**AVIS RELATIF A LA PROTECTION
CONTRE LES EVENTUELS EFFETS NOCIFS ET NUISANCES
PROVOQUES PAR LES RAYONNEMENTS NON IONISANTS
GENERES PAR DES ANTENNES EMETTRICES STATIONNAIRES**

Commune : ANS - Exploitant : PROXIMUS

Référence exploitant : 41CMF_00

Rapport n° 1943 / 2023

Figure 1 : Vue en plan des lieux de séjour et des points de contrôle

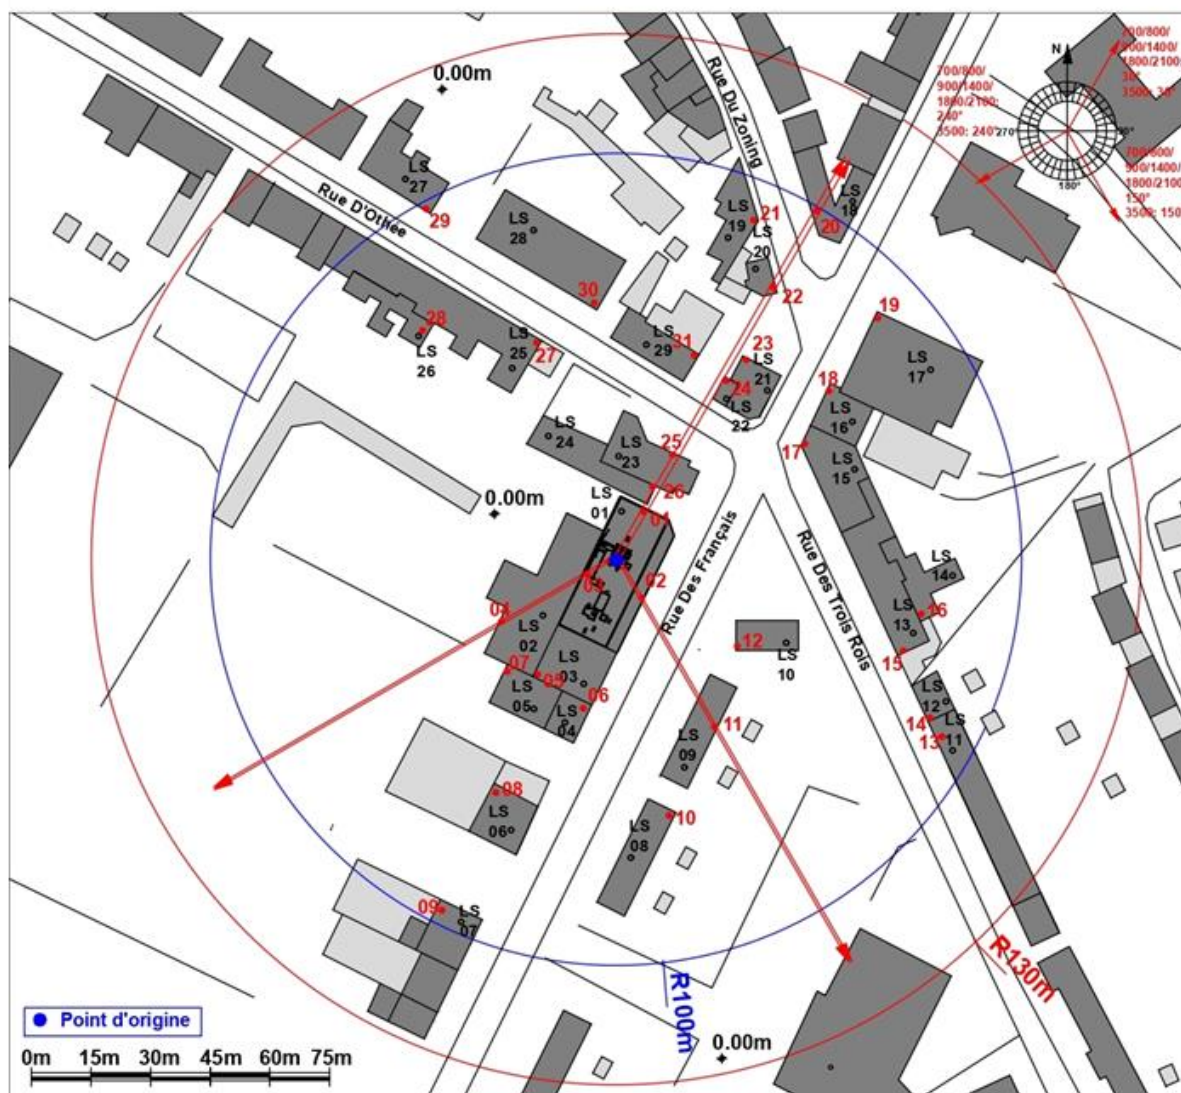
- le numéro du point de contrôle repris sur un des plans de la figure 1;
- le numéro du LS dans lequel se trouve le point de contrôle de la 1^{ère} colonne ;
- l'atténuation d'obstacle prise en compte pour le calcul de l'indice d'exposition dans le LS ;
- le résultat du calcul de l'indice d'exposition.

N° point de contrôle	LS	Atténuation (dB)	Indice d'exposition relatif à la limite par installation IE_i
2	LS01	3,0	0,503
8	LS06	3,0	0,306
21	LS19	3,0	0,292
20	LS18	3,0	0,269
22	LS20	3,0	0,265
14	LS12	3,0	0,254
9	LS07	3,0	0,251
3	LS01	3,0	0,244
1	LS01	3,0	0,224
13	LS11	3,0	0,217
19	LS17	3,0	0,161
30	LS28	3,0	0,141
10	LS08	3,0	0,123
15	LS13	3,0	0,122
18	LS16	3,0	0,085
17	LS15	3,0	0,070
4	LS02	3,0	0,062
29	LS27	3,0	0,054
5	LS03	3,0	0,050
16	LS14	3,0	0,048
7	LS05	3,0	0,039
11	LS09	3,0	0,035
12	LS10	3,0	0,034
6	LS04	3,0	0,032
23	LS21	3,0	0,029
31	LS29	3,0	0,028
25	LS23	3,0	0,023
24	LS22	3,0	0,023
28	LS26	3,0	0,015
26	LS24	3,0	0,013
27	LS25	3,0	0,010

En ce qui concerne les antennes de l'installation mentionnées dans le tableau 1, la distance maximale à laquelle la limite pourrait être atteinte, à l'extérieur, est égale à 92,5 m. S'il n'y a pas de LS à une distance inférieure, les antennes respectent forcément la limite d'immission.

Dans le cas des LS situés à l'intérieur des bâtiments, une atténuation d'obstacle est prise en compte et il en résulte que la distance maximale à laquelle la limite pourrait être atteinte se réduit à 65,5 m.

Figure 2 : Vue en plan des installations d'antennes dans un rayon de 300 mètres autour de l'installation faisant l'objet de la demande d'avis

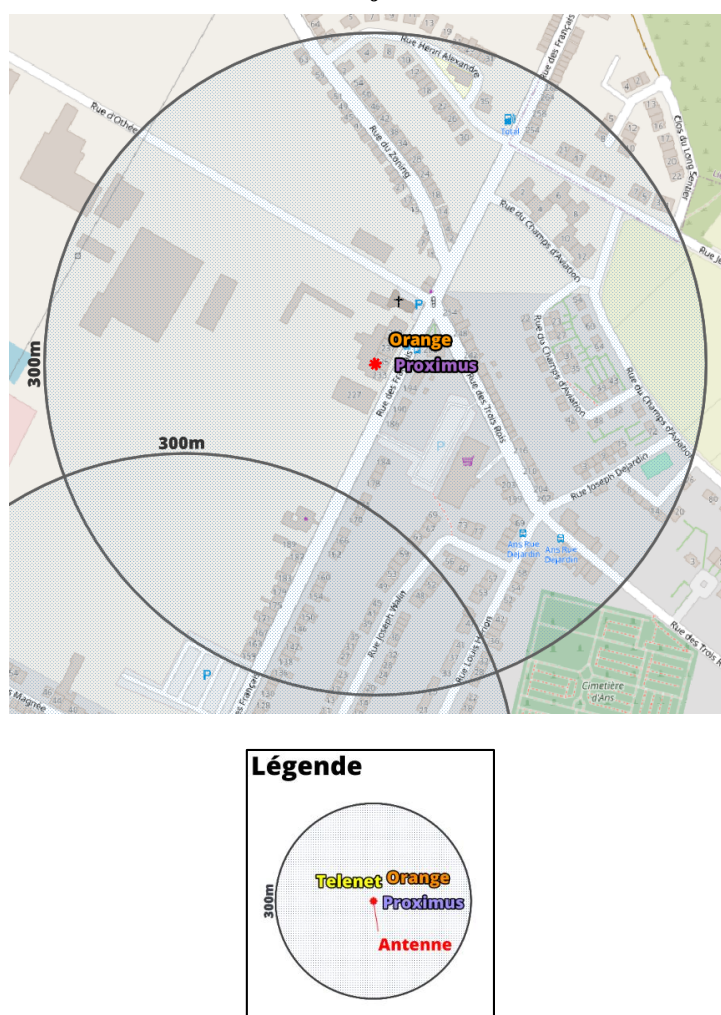
Le plan en projection verticale de la figure 2 indique la localisation des antennes actives éventuelles visées par le décret et situées dans un rayon de 300 mètres autour de l'installation référencée dans le paragraphe 2. Les données de localisation de ces antennes et les avis correspondant sont accessibles via le cadastre en ligne des antennes émettrices stationnaires⁶.

Compte tenu du nombre d'installations localisées dans la figure 2, il apparaît que l'intensité du rayonnement électromagnétique généré, dans les lieux de séjour situés à proximité de l'installation référencée dans le paragraphe 2, par l'ensemble des antennes émettrices stationnaires de l'ensemble des exploitants du même site d'antennes émettrices stationnaires respecte la limite fixée à l'article 4, § 2 du décret.
